Objet : BRUXELLES. Rue des Chartreux, 50-52 / rue Saint-Christophe, 1. Demande de permis d'urbanisme portant sur le réaménagement intérieur et le changement d'utilisation du rez-de-chaussée commercial ainsi que sur la rénovation des façades et la modification des toitures.

**Avis de la CRMS**

Etat actuel des façades du rez-de-chaussée © Street View

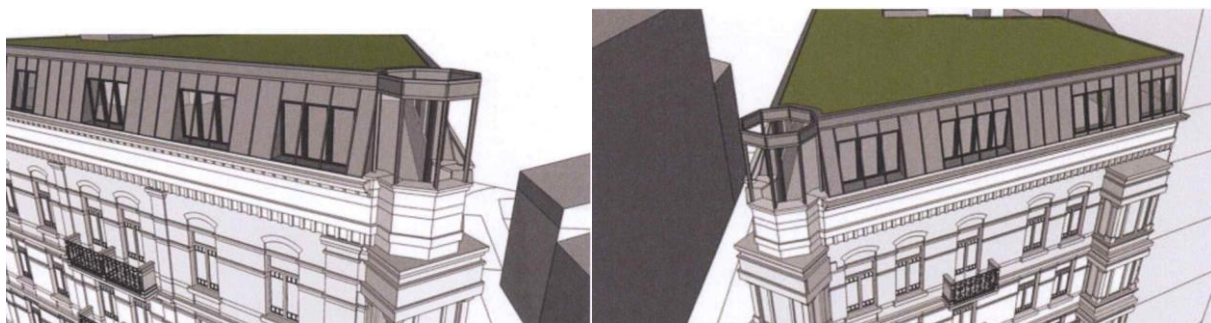
N'étant pas documenté par la demande, le traitement des baies du rez-de-chaussée reste à préciser, et devrait se fonder sur une étude historique et un examen de l'état existant (menuiseries anciennes conservées derrière les obturations ?). Les photographies anciennes du rez-de-chaussée renseignent, comme pour les étages, des châssis avec impostes à petits bois, dont le projet devrait s'inspirer. Il s'agit de même pour l'expression et les divisions de la nouvelle porte d'entrée prévue dans la rue St-Christophe, dont le modèle originel est renseigné par photographies des années 1980 (éviter les proportions trop importantes des impostes figurés sur les plans du projet).
